【修正箇所一覧】(赤字部分)

参考資料-13 配膳室整備計画図 (整備の概要)

①城南中学校 既存平面図 正誤表

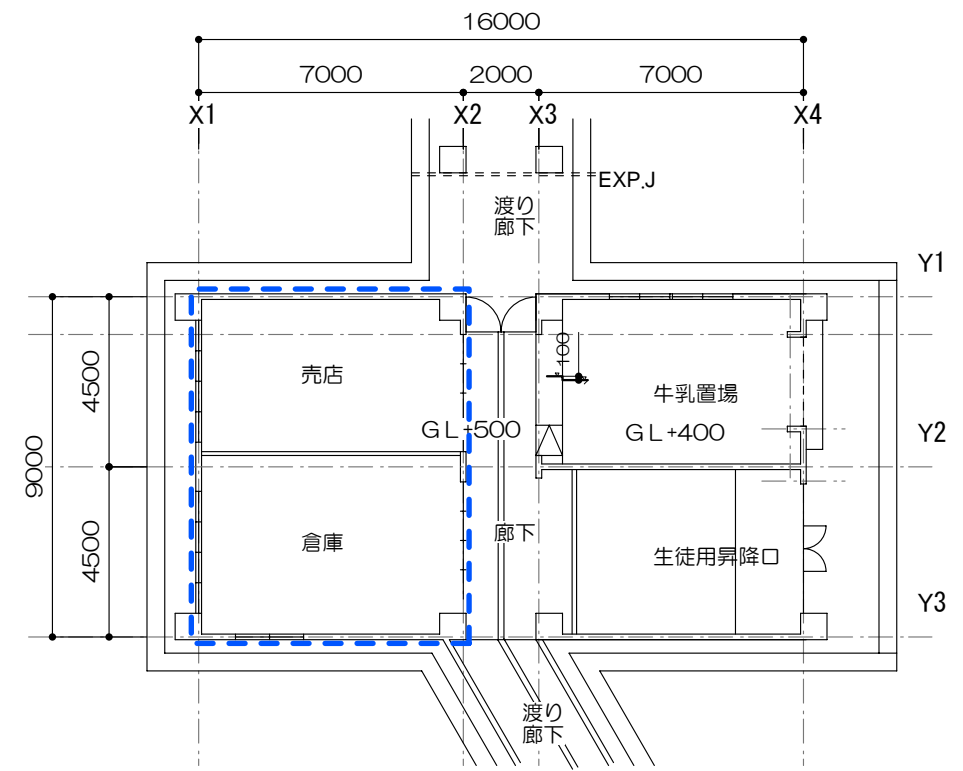
変更箇所

変更箇所

②江南中学校 配置図 正誤表

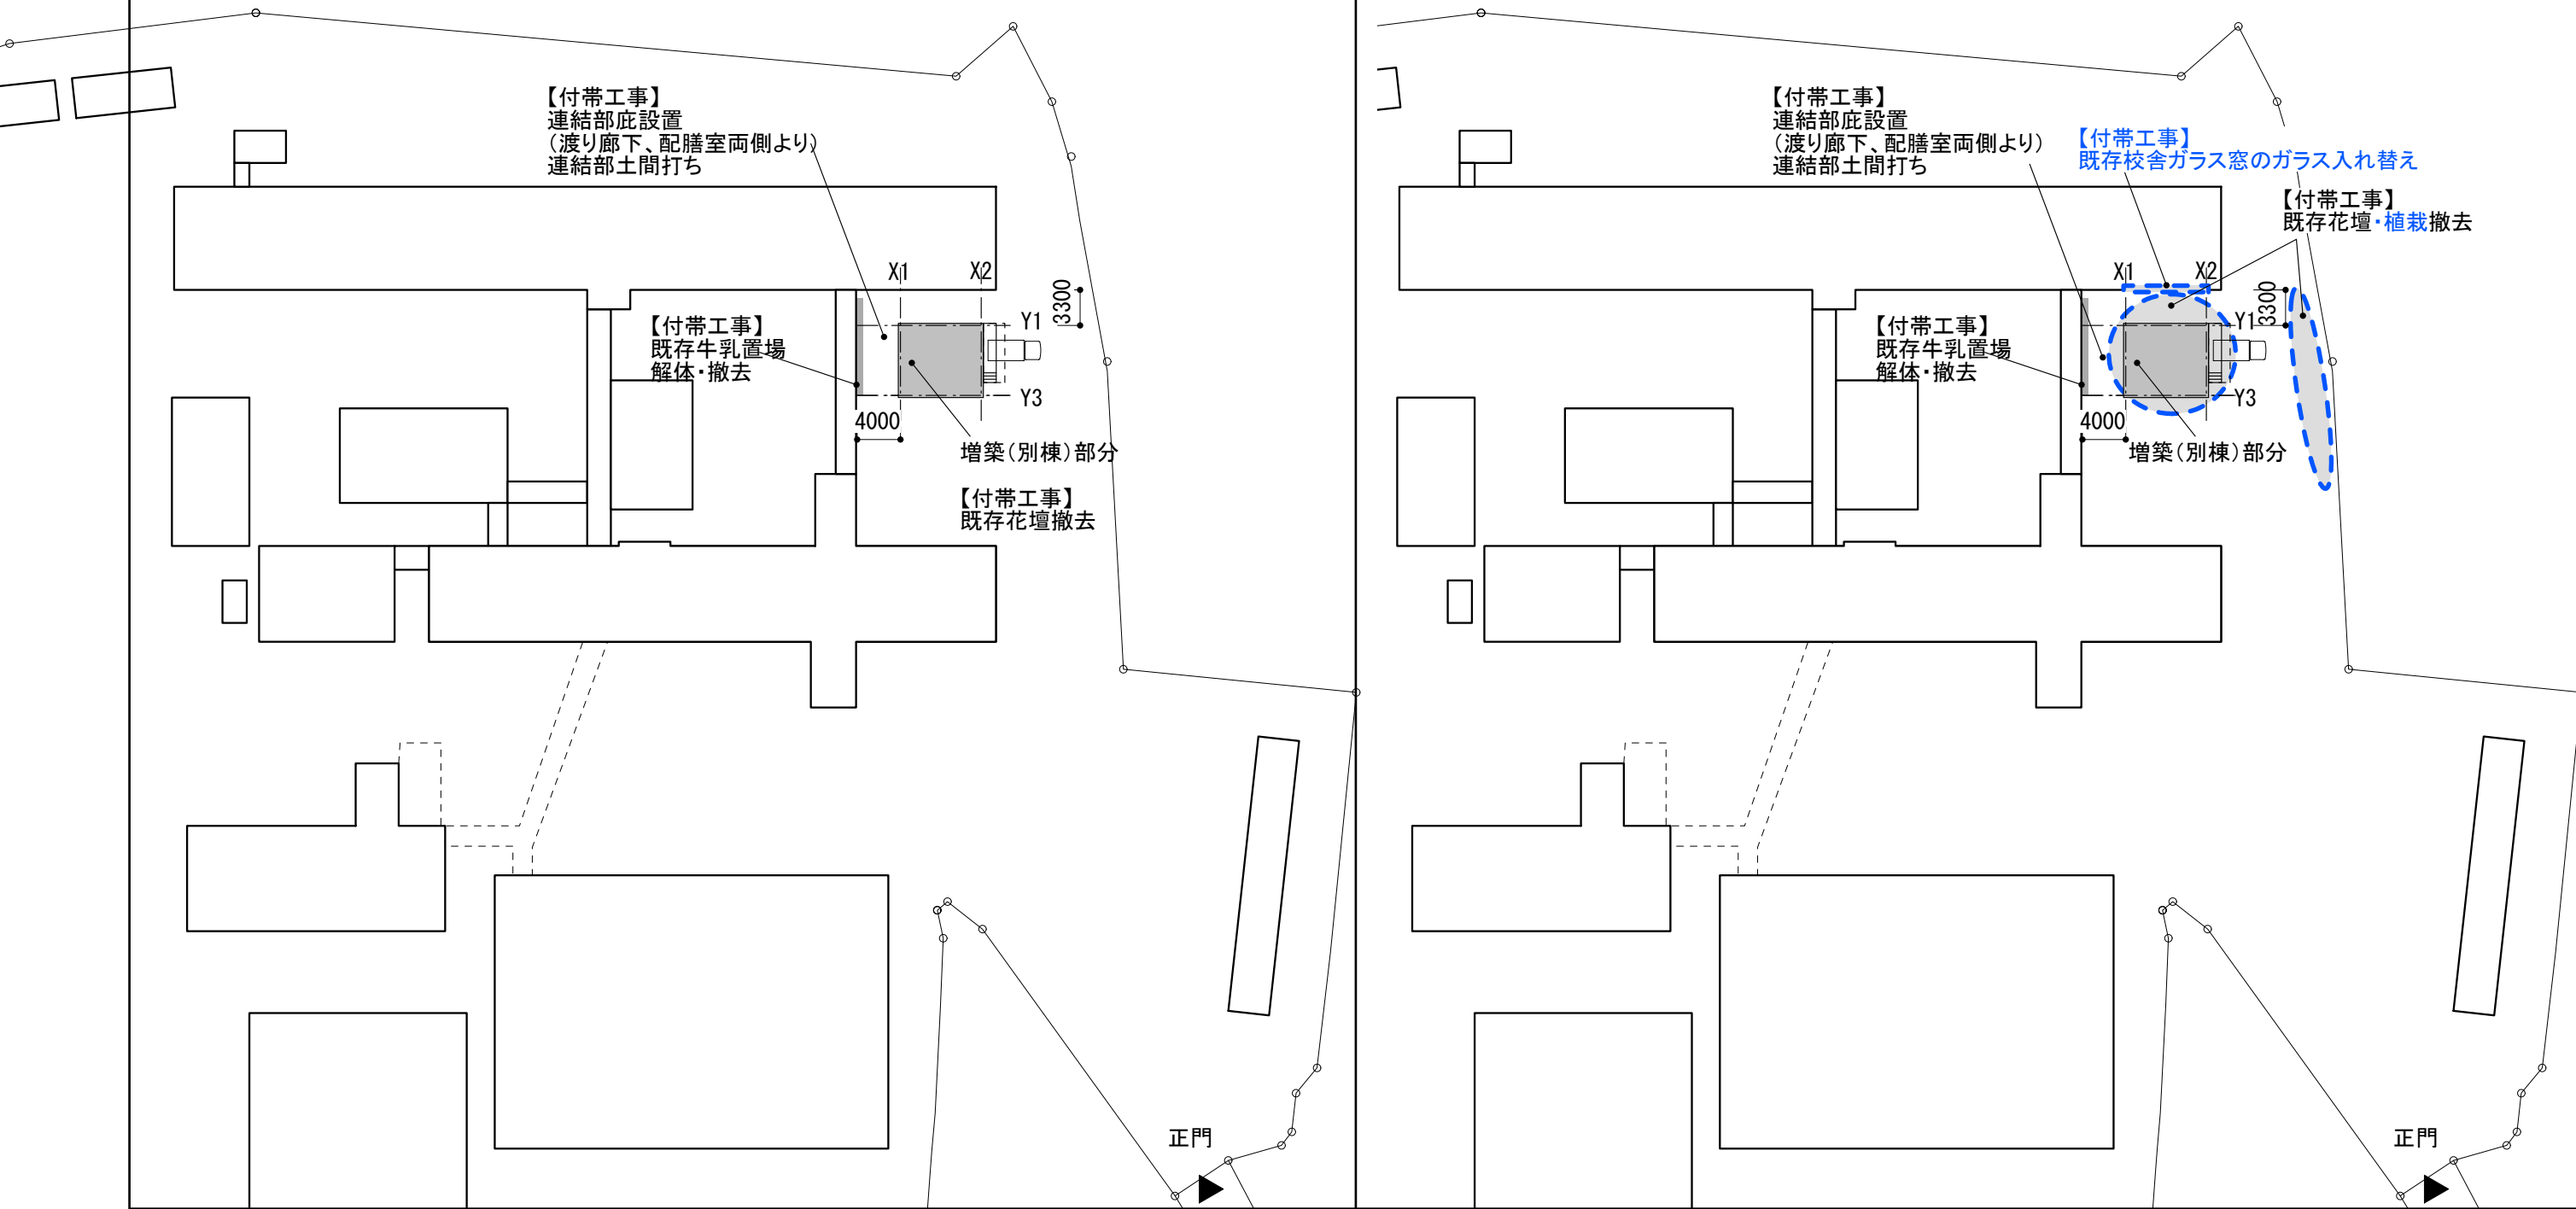
変更箇所

【付帯工事】
連結部庇設置
(渡り廊下、配膳室両側より)
連結部土間打ち

【付帯工事】
既存校舎ガラス窓のガラス入れ替え

【付帯工事】
既存花壇・植栽撤去

【付帯工事】
既存牛乳置場
解体・撤去

【付帯工事】
既存花壇撤去

②江南中学校 断面図 正誤表

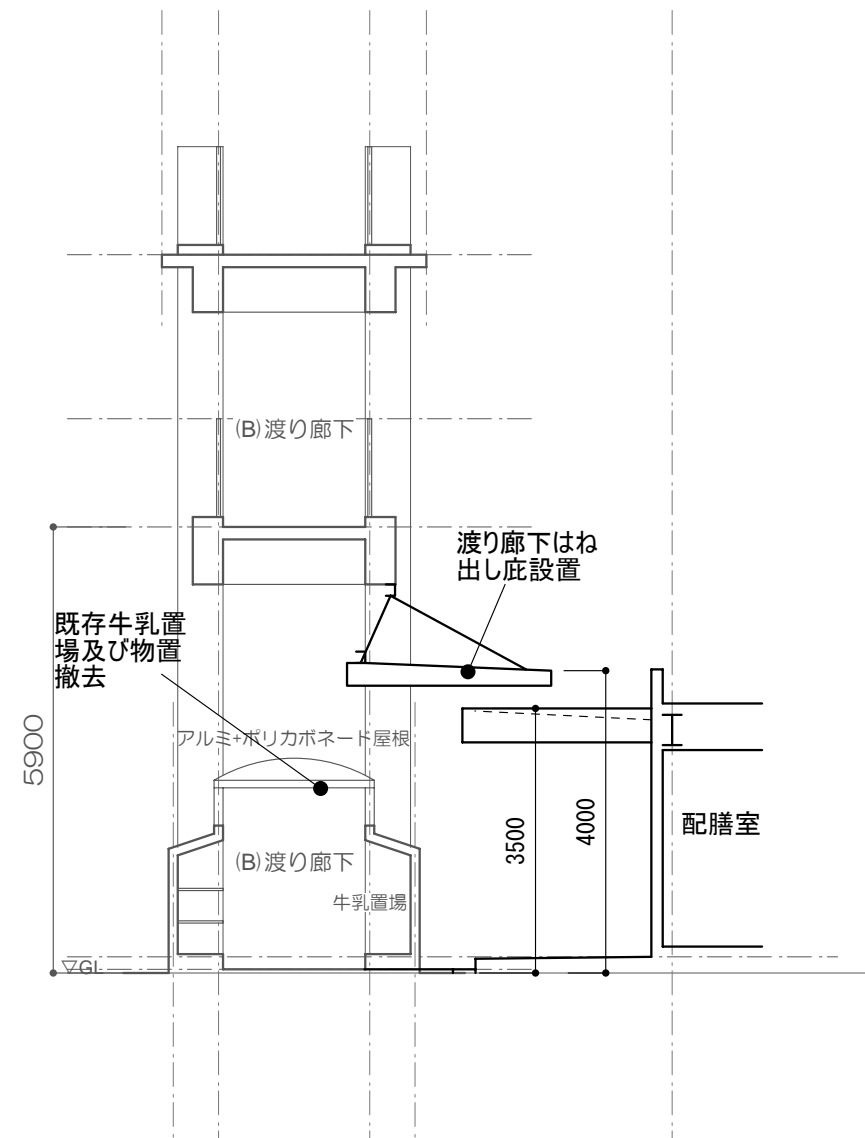
削 除

計画平面図

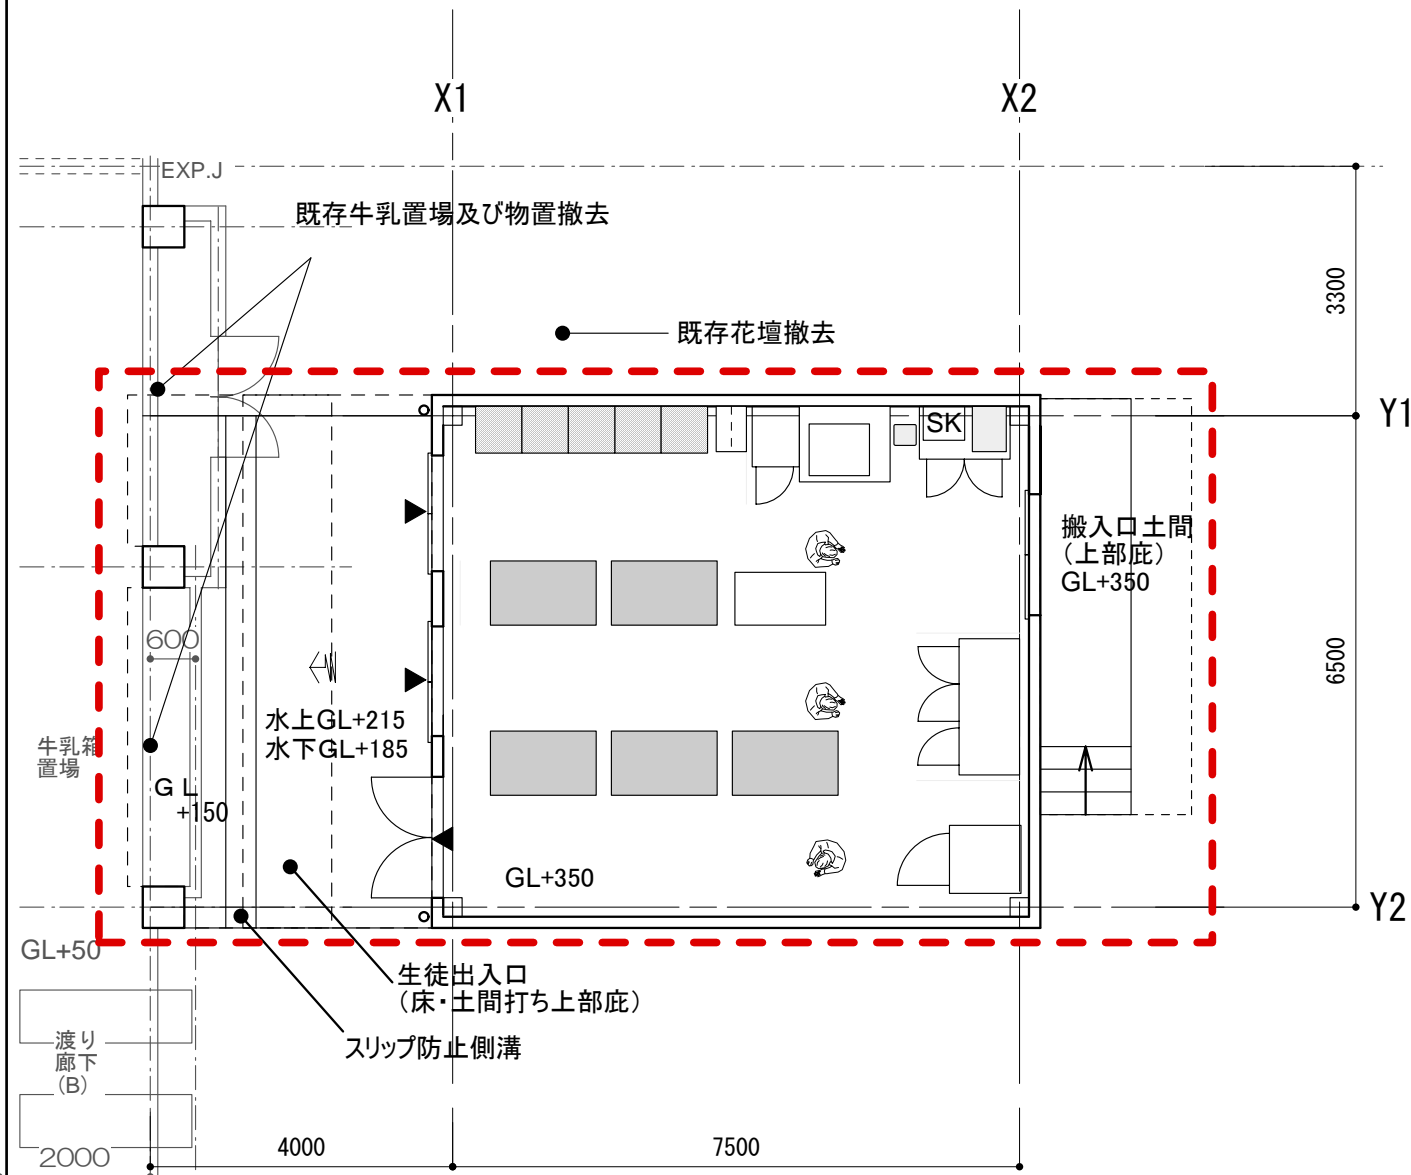
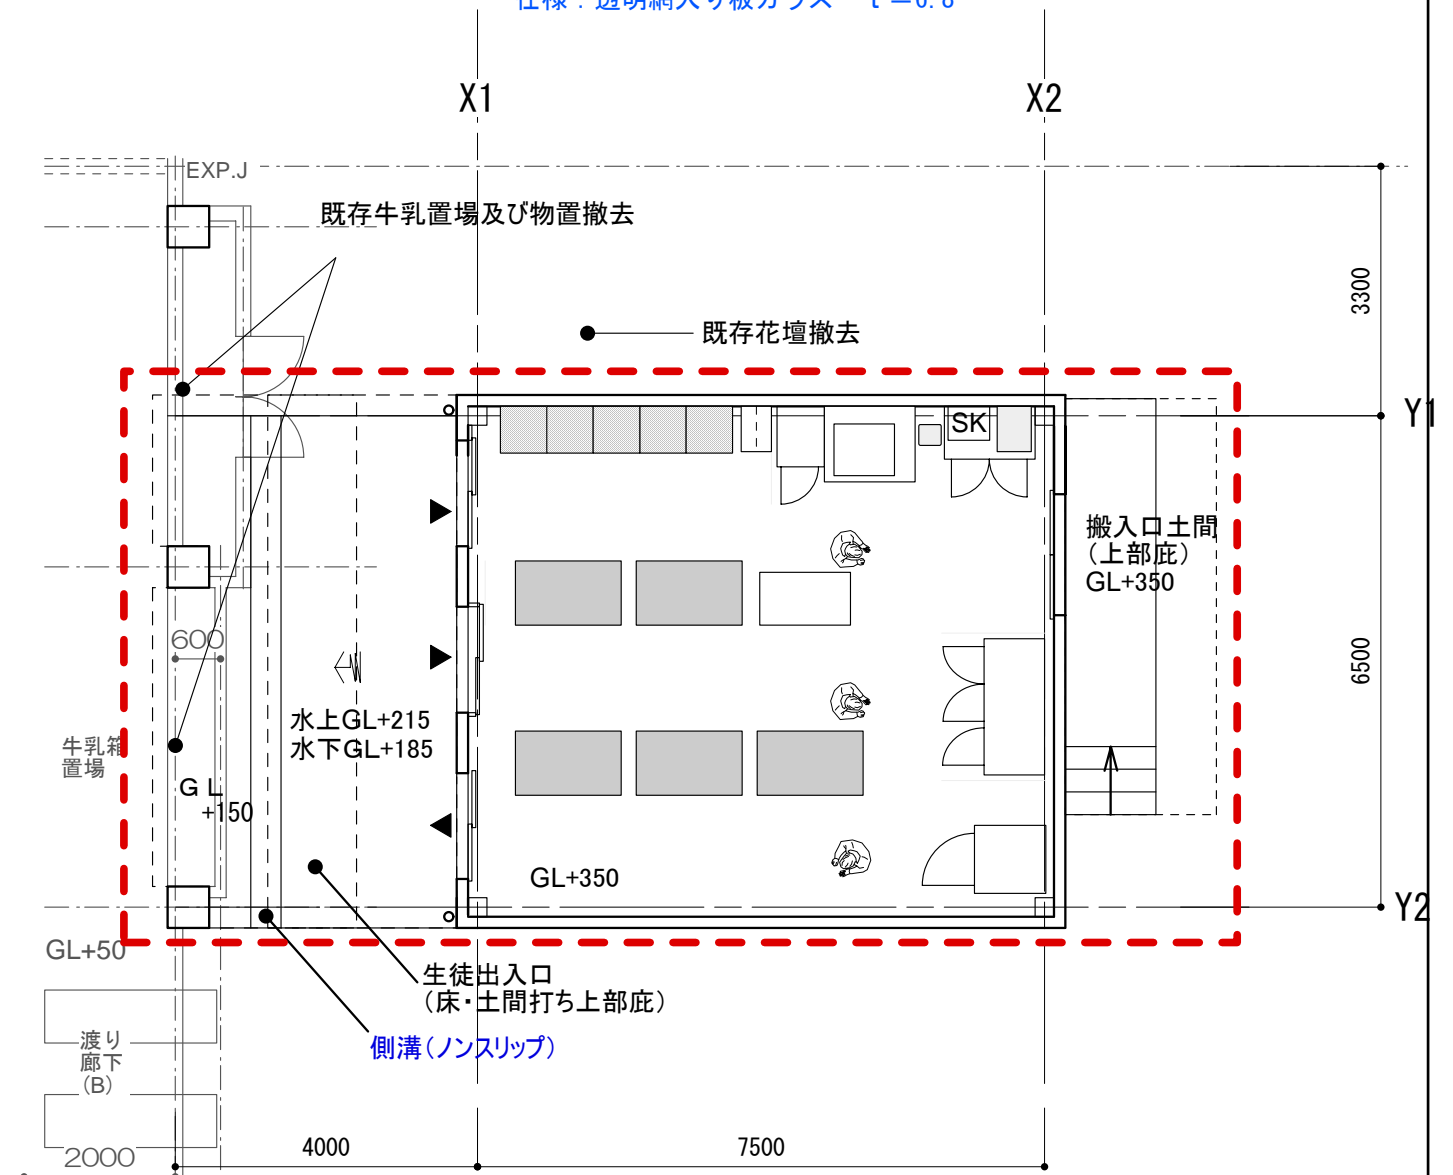
【付帯工事】
配膳室側ガラス窓のガラス入れ替え
範囲：延焼のおそれのある部分
仕様：透明網入り板ガラス t=6.8
